ANEKS NR 1 DO OPISU TECHNICZNEGO

Opis techniczny projektu dla zadania pn. „Docieplenie ścian i stropodachu oraz wymiana stolarki okiennej i drzwiowej w budynku Szkoły Podstawowej nr 74 i Gimnazjum nr 29 przy ul. Seledynowej 50 w Szczecinie w ramach programu: Termomodernizacja budynków użyteczności publicznej zlokalizowanych na terenie Gminy Miasto Szczecin” uszczegóławia się poprzez następujące zapisy:

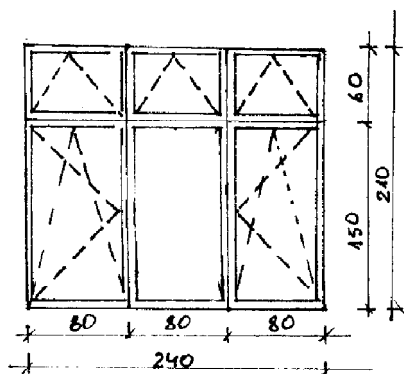
Na rysunkach nr 2-6 projektu pokazano okna (210x240), które zostały już wymienione na nowe PCV poprzez oznaczenie ich kółkiem w prawym dolnym rogu. Część z tych okien wymieniono na białe (elewacja B zachodnia, B wschodnia, B południowa), więc pozostałe okna 210x240 w tych elewacjach również należy wymienić na białe (od wewnątrz i od zewnątrz) wg pierwotnego podziału tj. poziomy podział okna w górnej części.

Natomiast w przypadku, gdy okna 210x240 wymieniono na ciemno brązowe (elewacja A1 południowa, A2 południowa, C wschodnia), pozostałe okna 210x240 w tych elewacjach muszą być wymienione analogicznie na ciemno brązowe od zewnątrz, a białe od wewnątrz (wg pierwotnego podziału tj. poziomy podział okna w górnej części))

Ponadto przy wszystkich oknach (210x240) wg pierwotnego podziału, niezależnie od koloru, muszą być dodatkowo zastosowane aluminiowe balustradki ochronne (zarówno w oknach już wymienionych, jak i planowanych do wymiany).

W elewacji, w której nie wymieniono żadnego okna (210x240), należy wymienić okna (210x240) na okna PCV białe od wewnątrz i ciemny brąz od zewnątrz; z zastosowaniem nowego podziału (tj. poziomy podział okna w dolnej części); te okna nie wymagają montażu dodatkowych zabezpieczeń w formie balustradek aluminiowych.

Okna Typ 1 (stary podział wg rysunku poniżej) – 81 szt
